**Oggetto: Modifica con trasformazione della centrale termoelettrica a ciclo combinato sita nel Comune di Brindisi, proposta dalla Edipower S.p.A.-**

Deliberazione della Giunta Regionale

N. **955** del 04/06/2009 del Registro delle Deliberazioni

**OGGETTO:** Modifica con trasformazione della centrale a ciclo combinato della centrale termoelettrica sita nel comune di Brindisi, proposta dalla Edipower S.p.A.

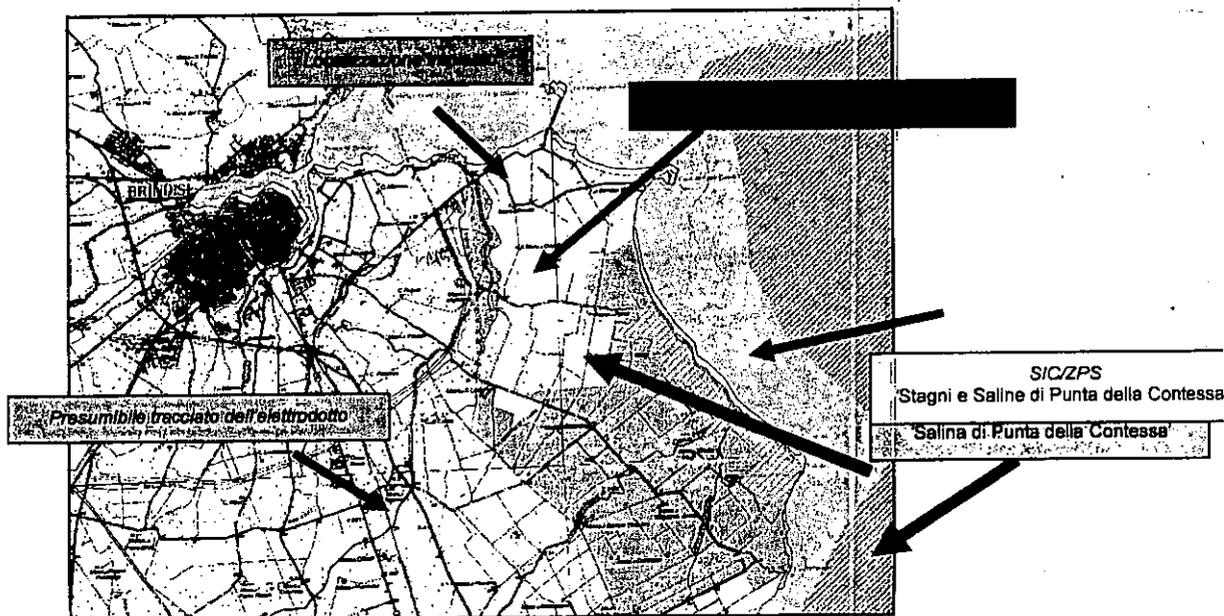
Dalla lettura degli elaborati progettuali la localizzazione del tracciato del metanodotto non appare ben chiara così come non appare esplicitata la interferenza con il Parco naturale regionale "Salina di Punta della Contessa".

Il tracciato dell'elettrodotto (da realizzare in linea aerea), non chiaro dalla lettura della Figura 1.1 dell'elaborato progettuale a disposizione di questo Ufficio, appare prossimo all'area naturale protetta.

*Nell'area anche alla luce di quanto indicato dal RR 28/2008, va prestata particolare attenzione ai progetti inerenti linee elettriche di media ed alta tensione. Ed in effetti l'elettrodotto, per quanto esterno alla ZPS, è localizzato in una più vasta zona interessata da importanti rotte migratorie causando disturbo alla fauna presente ed in transito.*

*Pertanto vista la legge regionale n. 11/2001 e s.m.i. e considerati gli atti dell'Ufficio, l'impatto su habitat e specie d'interesse comunitario, ai fini della sola **valutazione d'incidenza**, si prescrive che l'elettrodotto venga interrato, fermo restando che per quel che attiene le considerazioni relative all'impatto delle opere in oggetto sul Parco naturale regionale "Salina di Punta della Contessa", deve essere acquisito il nulla osta del Comune di Brindisi in qualità di Ente di gestione dell'area naturale protetta."*
